Parecer Técnico SEMAD/SUPRAM NORTE-DRRA nº. 202/2022

PARECER TÉCNICO DE LICENCIAMENTO AMBIENTAL SIMPLIFICADO			
PROCESSO SLA nº:	2517/2022	SITUAÇÃO:	Sugestão pelo Indeferimento
EMPREENDEDOR:	William Cardoso Souto	CNPJ:	073.003.496-84
EMPREENHIMENTO:	William Cardoso Souto	CNPJ:	073.003.496-84
MUNICÍPIO(S):	Guaraciama	ZONA:	Rural
CRITÉRIO LOCACIONAL INCIDENTE:			
<ul style="list-style-type: none">Localização prevista em Reserva da Biosfera, excluídas as áreas urbanas (peso = 1)			
CÓDIGO:	ATIVIDADE OBJETO DO LICENCIAMENTO (DN COPAM 217/2017):	CLASSE:	CRITÉRIO LOCACIONAL:
A-02-07-0	Lavra a céu aberto - Minerais não metálicos, exceto rochas ornamentais e de revestimento	2	1
CONSULTORIA/RESPONSÁVEL TÉCNICO:		REGISTRO:	
Moacir Versiani Filho		ART nº.: MG202201760	
AUTORIA DO PARECER:			MATRÍCULA:
Frederico Rodrigues Moreira - Gestor Ambiental Diretoria Regional de Regularização Ambiental - SUPRAM NM			1.324.353-0

**PARECER TÉCNICO DE LICENÇA AMBIENTAL SIMPLIFICADA - RELATÓRIO
AMBIENTAL SIMPLIFICADO – LAS/RAS**

Imagem 06 – Incidência de critérios locacionais

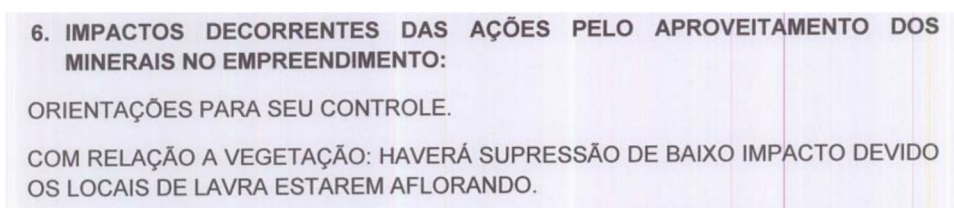
Entretanto, no estudo apresentado relativo ao critério locacional “localização em reserva da biosfera”, é informado que haverá supressão da vegetação. (imagem 06)
